# Interne Service Information

**Nummer:** O/04/03; O\_tv043d

**Chassis:** 22.1

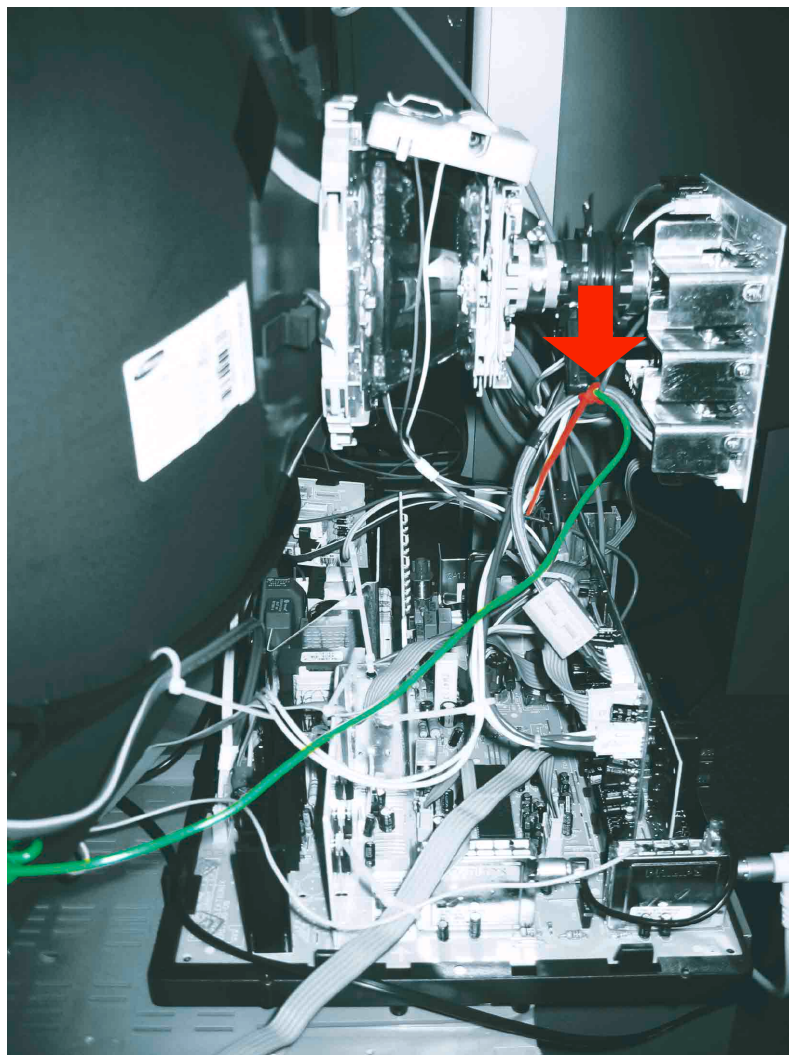
Brummen im Lautsprecher.

Störungen durch ungünstige Masseführungen.

Den Brumm durch Ausrichtung der grünen Masseleitung von der Bildrohrplatte zur Bildröhre minimieren und Masseleitung bei minimalem Brumm fixieren. Die günstigste Leitungsverlegung ist bei den verschiedenen Gerätetypen unterschiedlich. Nachfolgende Fotos zeigen typenspezifische Lösungsmöglichkeiten.
